**RECUEIL DES AVIS ISSUS DE LA CONSULTATION
AUPRÈS DES MINISTÈRES ET ORGANISMES**

Objet : **Projet d'extension de la mine aurifère Canadian Malartic et déviation de
la route 117 à l'entrée de la ville de Malartic**
Dossier : 3211-16-013

**Objet : Projet d'extension de la mine aurifère Canadian Malartic et déviation de la route 117 à l'entrée Est de la ville de Malartic (N° 131-14654-00).
Analyse de la recevabilité de l'étude d'impact : Documents déposés par Mine Canadian dans le cadre de la deuxième série de questions et commentaires du MDDELCC**

4- Aires d'alimentation des puits municipaux dans l'esker

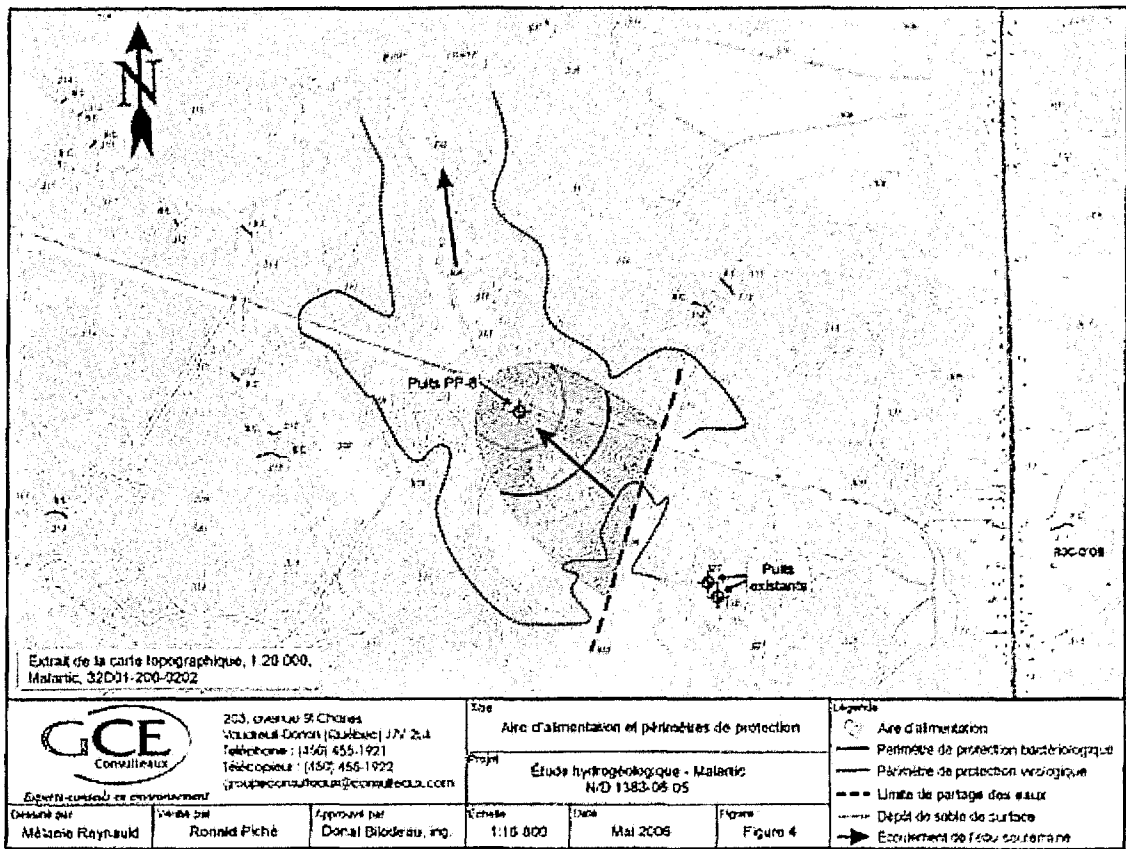
La réponse est satisfaisante à condition qu'une analyse complète sera déposée à l'étape d'acceptabilité, prenant en compte les résultats de l'inventaire des puits résidentiels (le promoteur à engager à déposer un inventaire complet de tous les puits résidentiels dans un rayon de 7 km autour de la mine).

CMGP confirme que le rabattement de l'eau souterraine, prenant en compte l'inventaire des puits résidentiels dans un rayon de 7 km autour de la mine, sera déposé à l'étape d'acceptabilité.

b. Porosités de l'argile

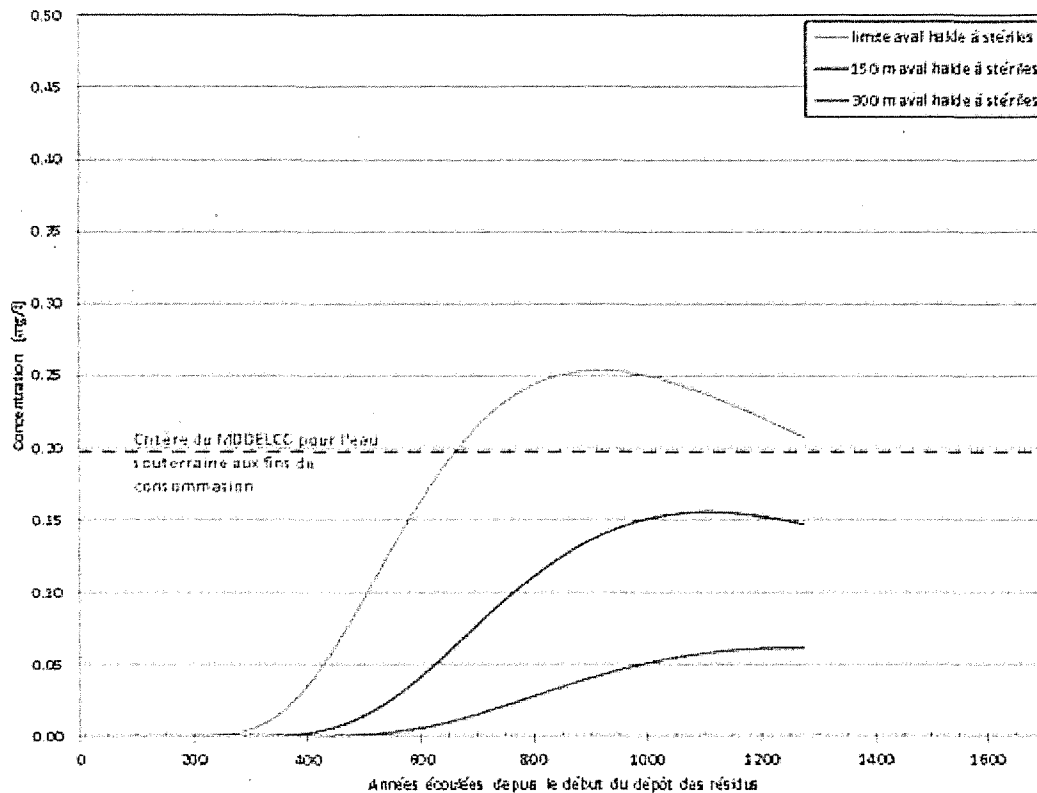
Dans la mise à jour de modèle d'écoulement, le consultant a utilisé une porosité efficace de 1 % pour l'argile (tableau 1, annexe 10.2) mais pour le modèle de transport de contaminant, il a utilisé 10 %. Le consultant doit donner une explication pour ces deux valeurs différentes.

La réponse du promoteur n'est pas satisfaisante.

Pour le Modèle de transport des contaminants, l'horizon d'argile est composé d'argile silteuse sur une épaisseur de moins de 3 m le long de la coupe modélisée. Les premiers mètres de cet horizon sont généralement fissurés. Ainsi, une porosité effective de 10% a été attribuée à cet horizon pour refléter les conditions locales, notamment la présence des fissures dans l'argile. Une vérification a été faite avec le modèle en utilisant une porosité deux fois plus faible (5%). Comme illustré sur la figure ci-dessous, les résultats montrent que ce paramètre a peu d'influence sur la migration des contaminants prédite par le modèle, car le pic des concentrations est légèrement plus faible que le cas de base modélisé.

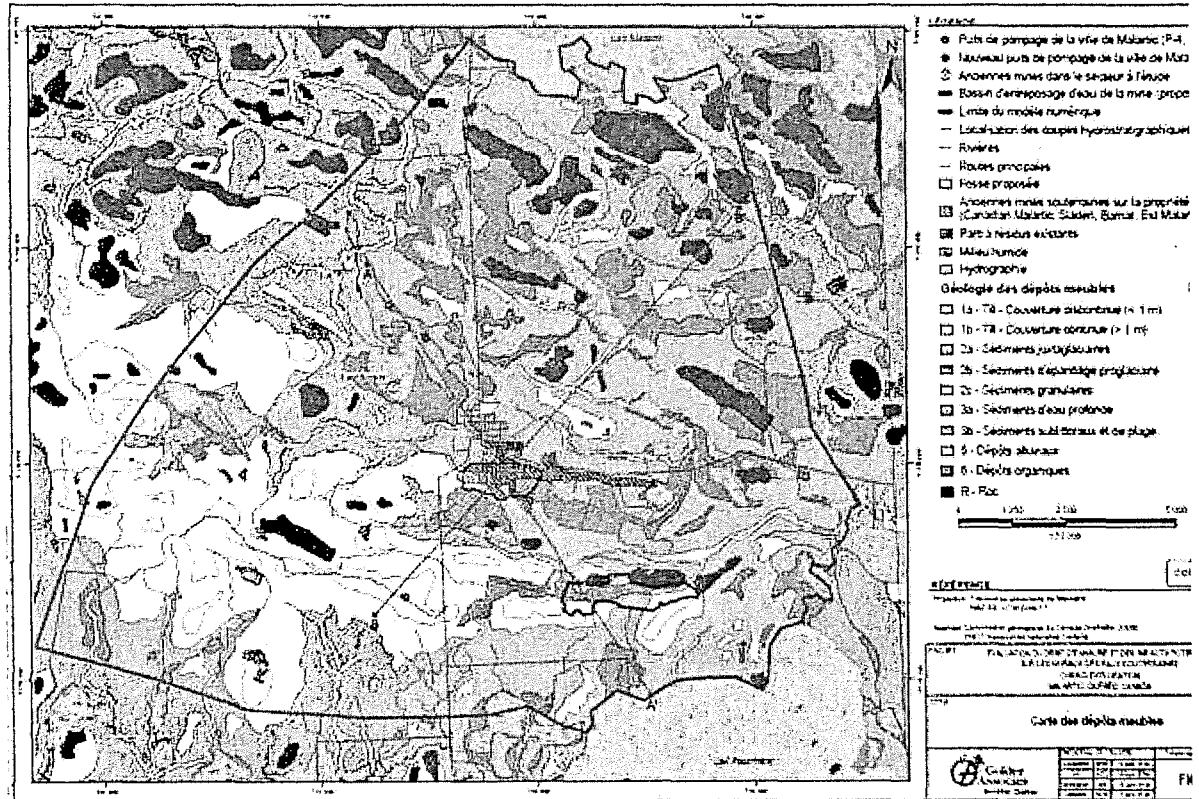
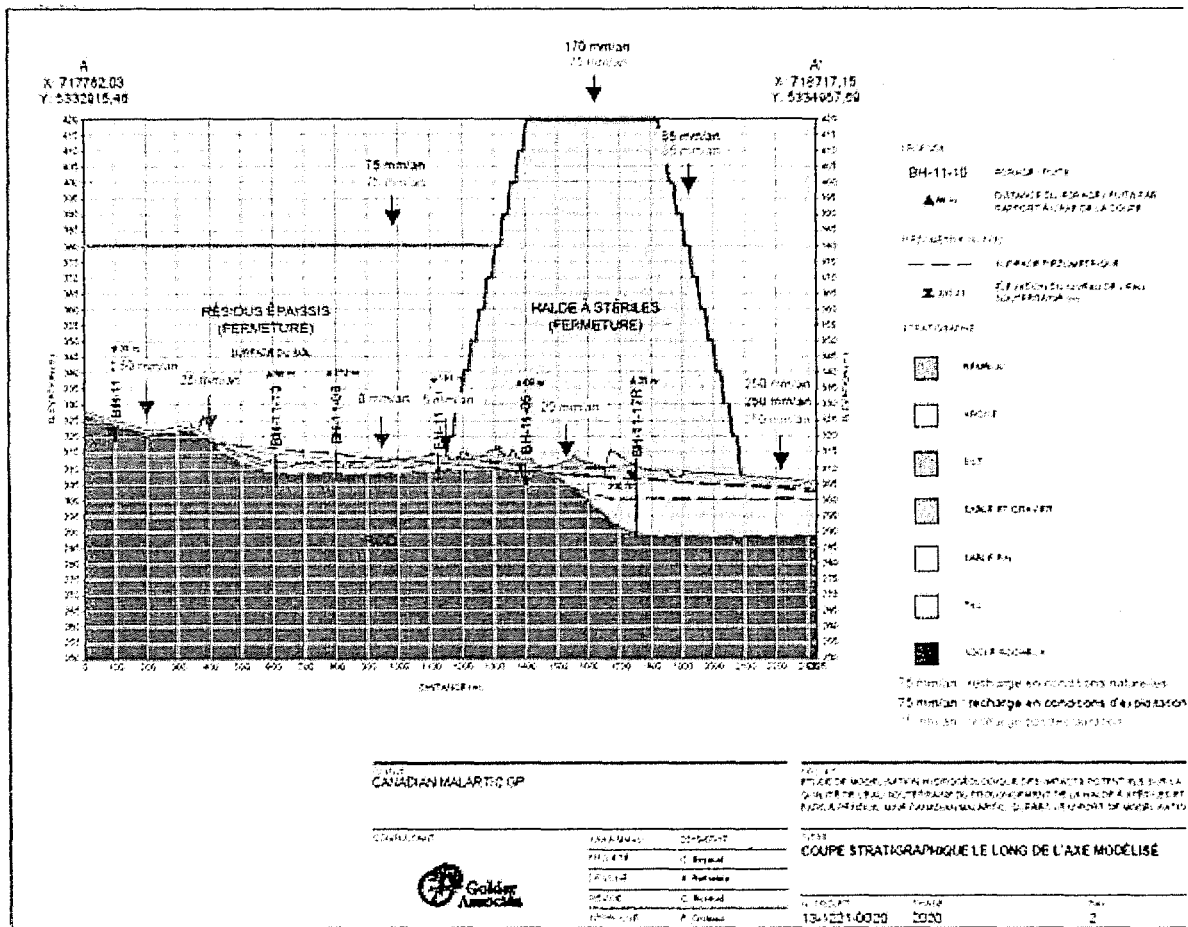
La réponse n'est pas satisfaisante. Le consultant doit donner les détails de calcul des recharges nettes pour chaque unité (till, roc, sable... etc.). En plus, il faut fournir des cartes et des figures pour montrer la distribution des recharges nettes avant et pendant l'exploitation de la mine.

La réponse du promoteur n'est pas satisfaisante.

Le rapport du Modèle d'écoulement 3D initial (2008) présente à la figure 17, reproduite ci-dessous et incluse au fichier ci-joint, une carte des valeurs de recharge du modèle numérique. Une approche simplifiée a été alors utilisée et la valeur de recharge a été attribuée en fonction de coefficients de ruissellement (faible, moyen et élevé) et correspondait respectivement à 25, 75 et 300 mm/an pour les simulations prédictives.

Lors de la mise à jour du Modèle d'écoulement 3D en 2014, la distribution des dépôts meubles a été précisée à partir des nouvelles informations obtenues lors des travaux de caractérisation et selon la carte des dépôts de surface (Veillette, 2003) pour inclure le sable sublittoral, certains eskers de petites dimensions et les zones de marécages. Certains paramètres hydrauliques ont été ajustés en tenant compte des nouvelles informations. Les propriétés hydrauliques du roc sont demeurées identiques à celles du modèle initial. Enfin, la distribution des zones de recharge a été précisée et les valeurs ont été assignées selon les différents types de dépôts meubles retrouvés en surface, tel qu'illustré sur la figure suivante (également incluse au fichier ci-joint) :

La figure suivante, également incluse au fichier ci-joint, présente les valeurs de recharge du Modèle de transport de contaminants en conditions naturelles, pendant l'exploitation et en période postrestauration. La section 5.2 du rapport du Modèle de transport des contaminants présente la justification des taux utilisés.

d. Van Genuchten

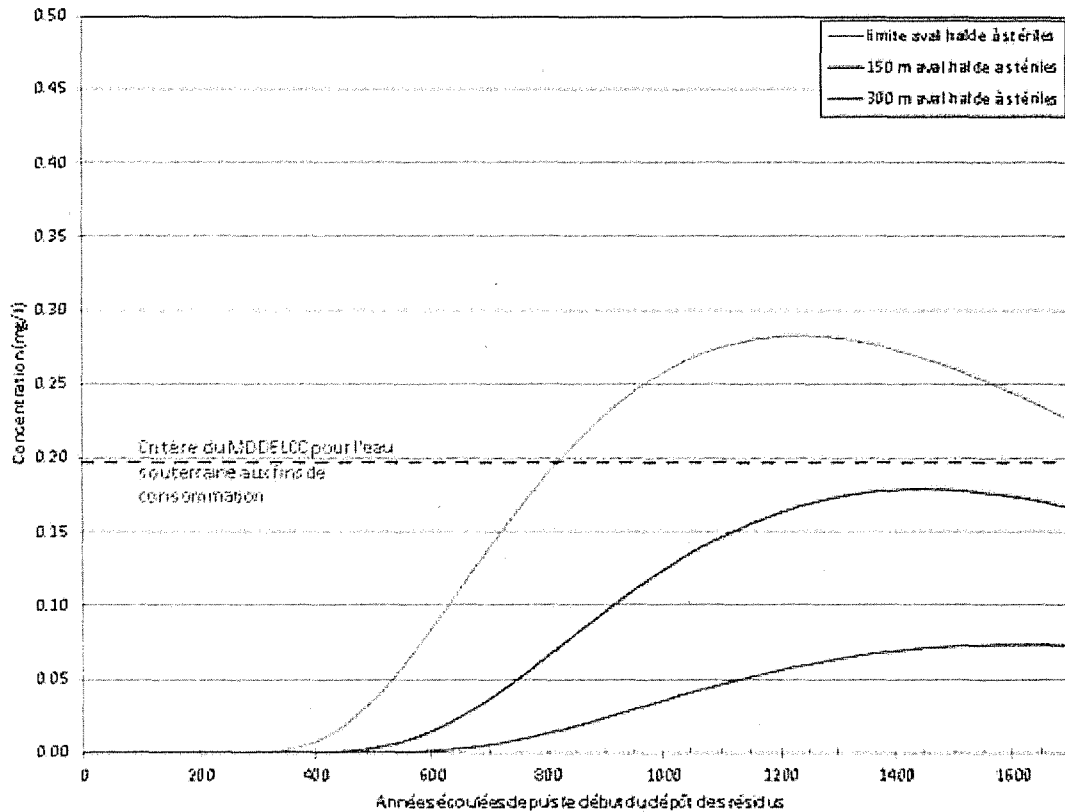
À la page 19 de l'annexe 10.1, il est mentionné que « des valeurs génériques ont été appliquées pour chaque paramètre du modèle ». Par contre le consultant mentionne dans sa réponse que c'est des essais en laboratoire. Est-ce que les paramètres aux tableaux 4 –page 19 de l'annexe 10.1 sont des paramètres génériques ou mesurés en laboratoire ? Le consultant doit fournir les paramètres de Van Genuchten mesurés et par défaut de modèle.

Pourquoi l'écoulement dans la zone non- saturée est négligeable (plus de détails) ?

La réponse du promoteur n'est pas satisfaisante.

Dans le rapport d'étude du Modèle de transport de contaminants, le paragraphe précédent le tableau 4 explique la sélection de ces paramètres et pourquoi la simplification est jugée sans impact significatif.

Figure 2 – Estimation du climat sonore initial aux cinq points d'évaluation. Un grand écart entre la valeur maximale et le L_{Aeq} indique la présence de trafic sporadique circulant sur la route située le plus près du point récepteur.

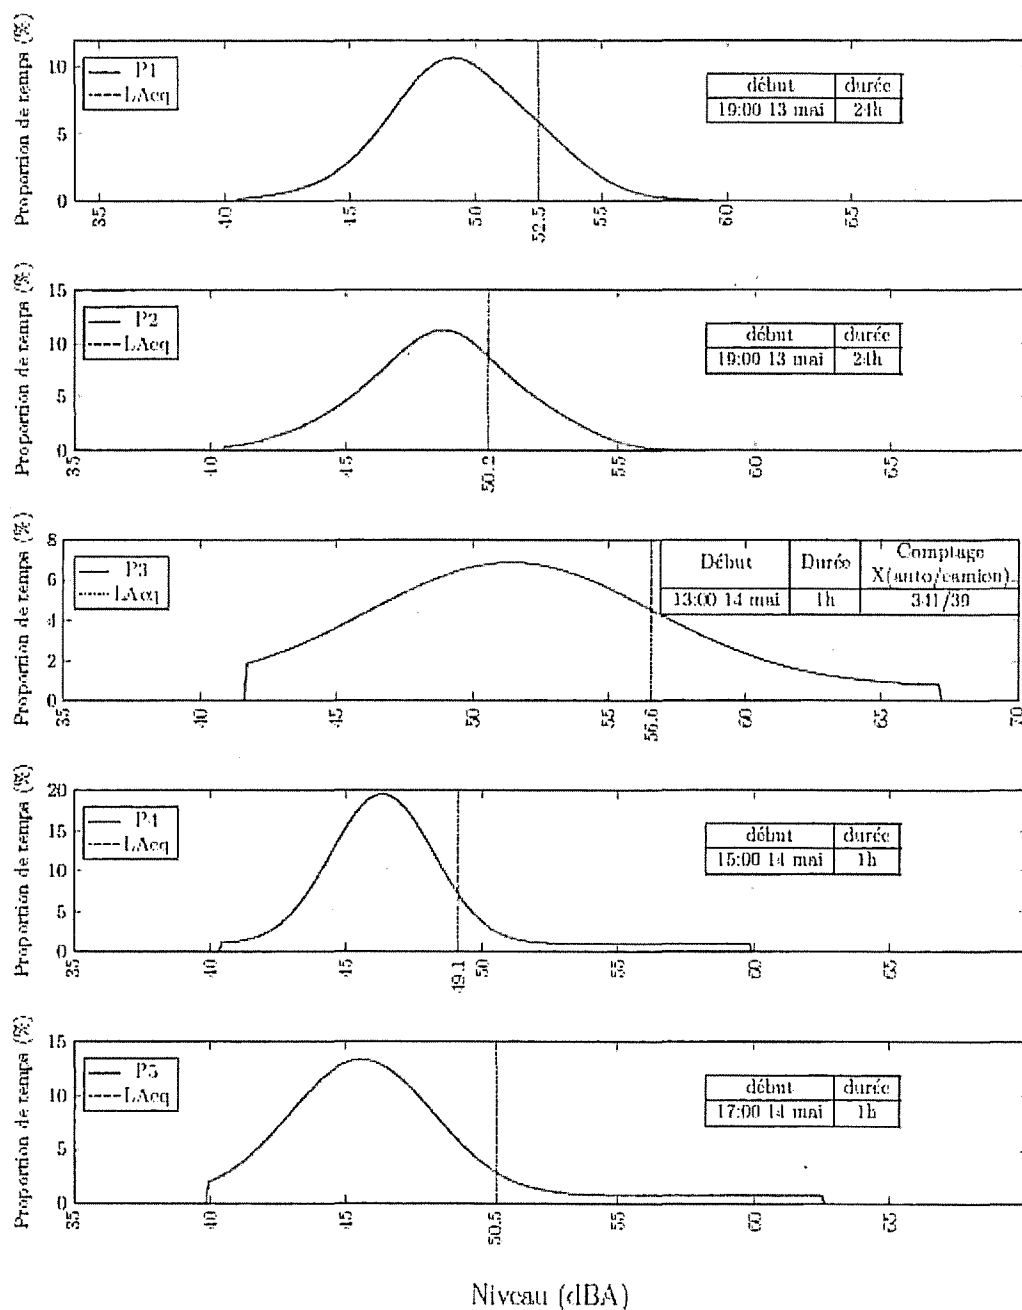
Le climat sonore initial a été caractérisé adéquatement en cinq points sensibles représentatifs.

Figure 3 - Climat sonore sur l'avenue Champlain en P2 (24 h) et en P5 (de 17 h à 18 h)

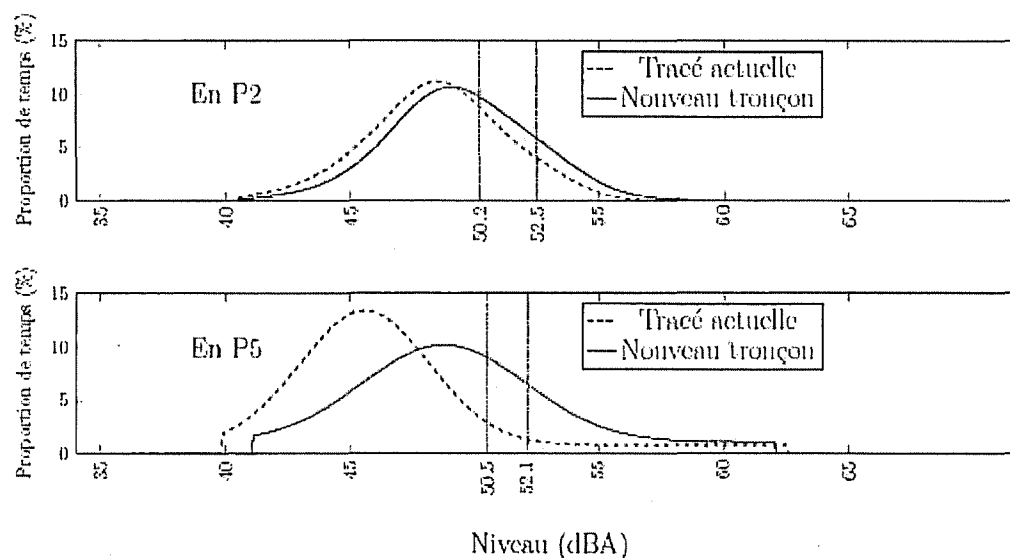
On constate, suite à l'analyse des courbes isophones, que pour un même achalandage routier tout en considérant la présence d'une butte-écran, que le climat sonore sur l'avenue Champlain, attribuable au nouveau tracé, sera semblable au climat sonore actuel présent au point P1. On peut alors estimer le changement apporté au climat sonore aux points P2 et P5 (figure 3), suite au changement de tracé.

Figure 3 : Carte présentée dans le premier dépôt de l'étude d'impact pour la recevabilité. Elle présentait les cotes 0-2 ans, 2-20 ans et 20-100 ans pour la rivière Malartic.

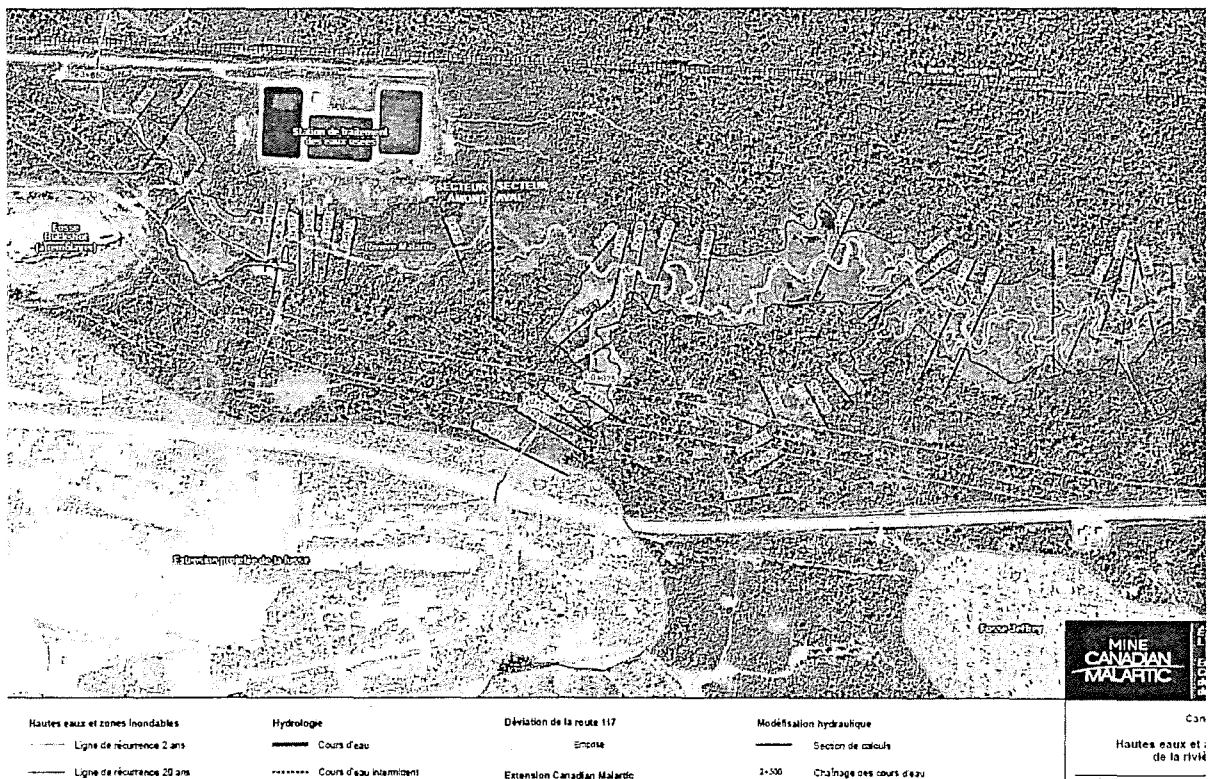
Une définition est aussi donnée pour la plaine inondable, bien que cette dernière soit discutable lorsque l'on utilise la carte 4-13 de l'étude d'impact pour laquelle les cotes ont été déterminées par arpentage et modélisation (fig. 3). Heureusement, les zones les plus discutables ne sont pas touchées par les travaux. En effet, les zones impactées par la nouvelle route, soit les ruisseaux CE1-CE2, CE3 et secteur ouest de la rivière sont présentées selon une délimitation de la LHE plus représentative de la réalité (voir détails à la question S2QC.66).

Figure 4 : Présentation cartographique de l'empiètement en littoral de la route 117.

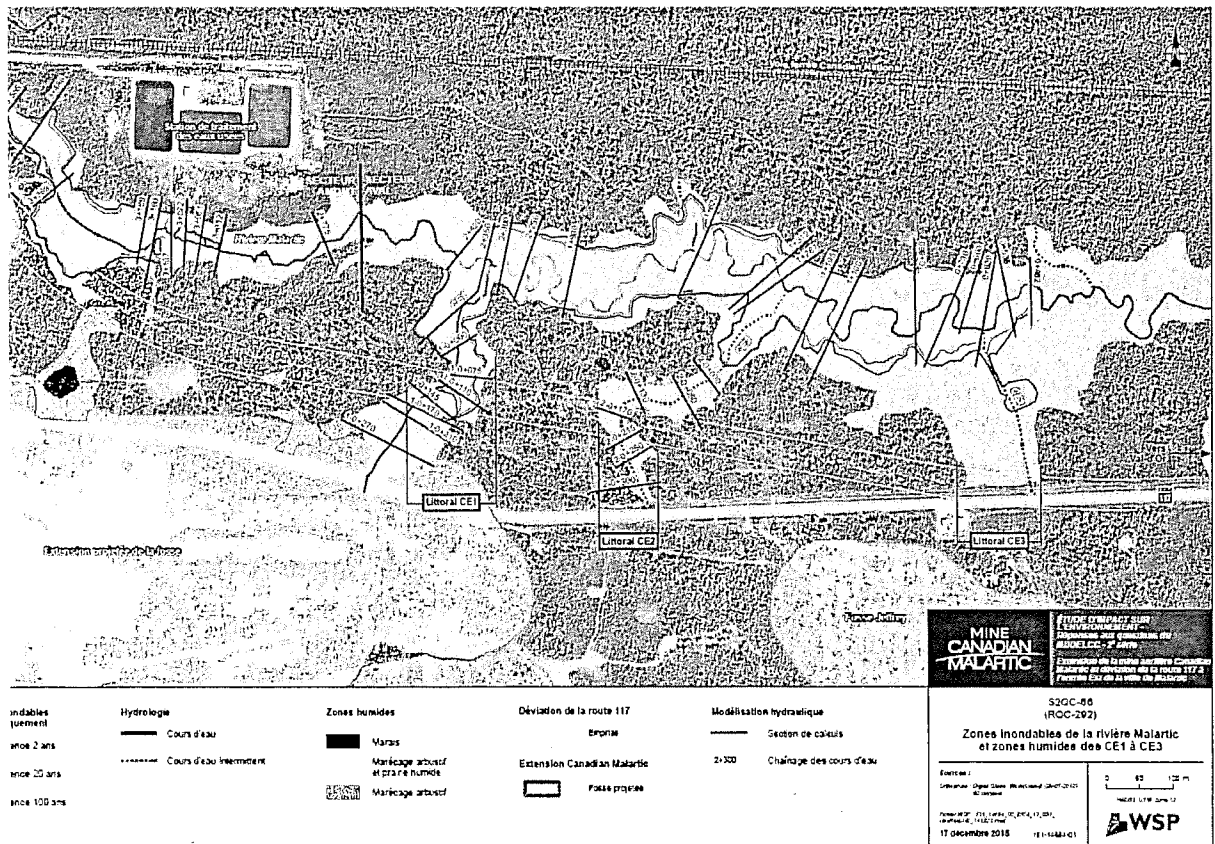
La réponse de la minière est satisfaisante. La carte S2QC.66 (S2QC 292; fig. 4) ne permet plus de doute sur la délimitation du littoral dans le secteur de la rivière Malartic. En effet, il semble finalement que le requérant considère qu'il n'y a pas de plaine inondable, mais plutôt seulement que du littoral dans les zones empiétées par la route, que ce soit dans la rivière Malartic ou les cours d'eau CE1 - CE2 et CE3. Ainsi, la minière, et le MTQ par le fait même, sont conscients et approuvent le fait que la route empiètera en littoral, permettant ainsi l'inondation de sa fondation au moins tous les deux ans. La méthode de travail semble plutôt de construire une route suffisamment haute pour que la surface de roulement ne soit pas envoyée que d'éviter l'empiètement dans la rivière. Ces travaux seront donc faits en connaissance de cause et l'absence de surprise devrait faire en sorte qu'aucune demande ultérieure de certificat d'autorisation ne sera déposée pour des travaux de dragage de rivière. Ce genre de projet limiterait de beaucoup l'acceptabilité du présent dossier.

Malheureusement, ce genre de carte n'existe pas pour la zone d'inventaire 1, donc pour le ruisseau Raymond. Dans ce dernier cas, il demeure toujours difficile d'avoir une bonne idée de la superficie qu'occupe réellement le littoral.
